Nos réf : EE-721-12

**Avis de l'autorité environnementale
sur le projet d'hôtel logistique urbain de l'opération Chapelle International
dans le 18^{ème} arrondissement de Paris**

Le présent avis porte sur le dossier de demande de permis de construire (PC), présenté par la SCI SOGARIS « les espaces logistiques urbains » pour le projet de construction d'un hôtel logistique urbain dans le 18^{ème} arrondissement de Paris.

— — — — — : limites approximatives du projet SOGARIS

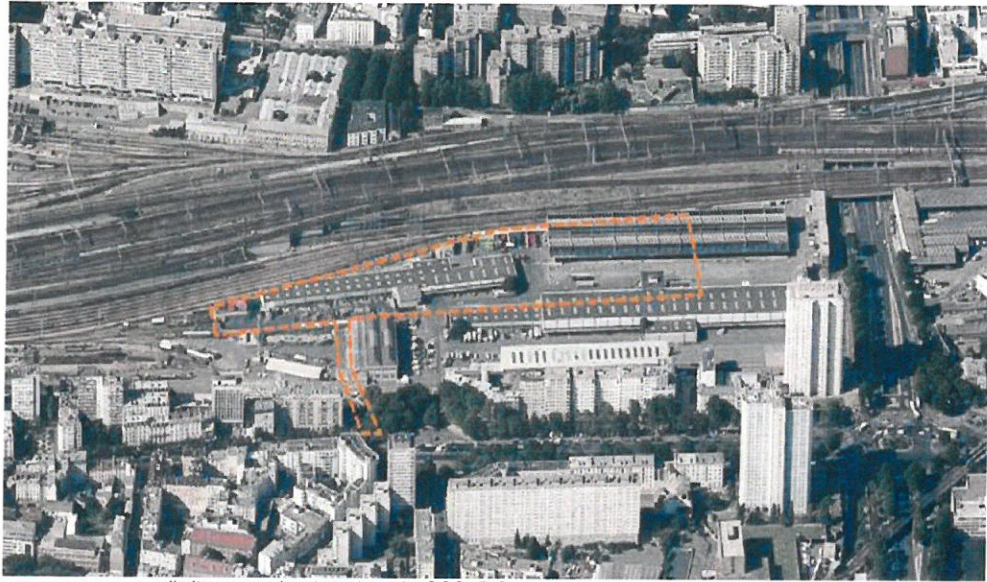
Le plan de situation présenté en pages 40 et 41, n'a pas de légende. La localisation des bâtiments et leurs activités sont difficiles à appréhender. Des schémas et photomontages explicatifs seraient utiles pour une meilleure compréhension du public.

Source : cartographie du périmètre du 25 février 1977 modifié en 1999 (IGC)

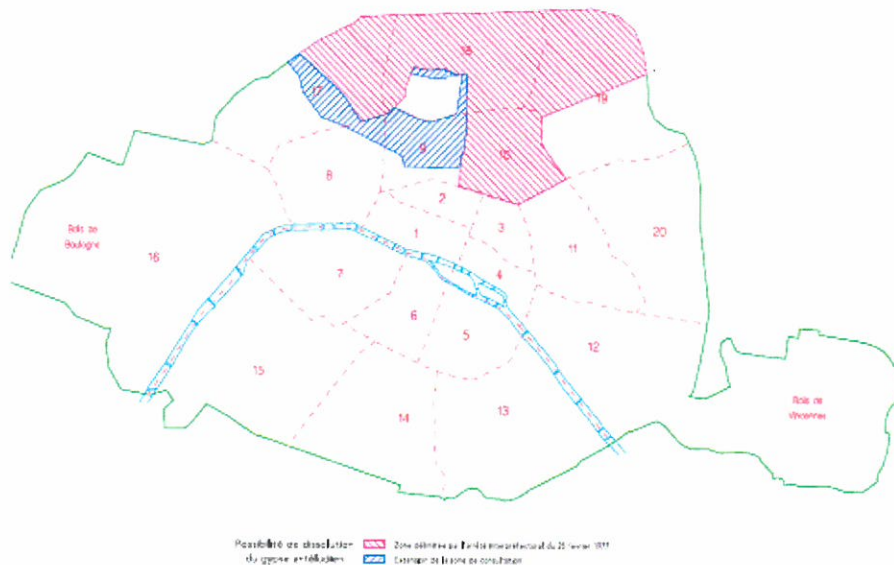
La zone réglementaire des poches de dissolution du gypse antéludien définie par l'arrêté interpréfectoral du 25 février 1977, concerne entièrement le site du projet :

Il convient également de noter que l'IGC a cartographié la commune de Paris, en fonction de la possibilité ou non de pratiquer des infiltrations d'eaux dans les sous-sols. Le site du projet se trouve dans une zone où les infiltrations par épandage ou pointes filtrantes ne doivent pas se faire, compte tenu du risque de dissolution du gypse.
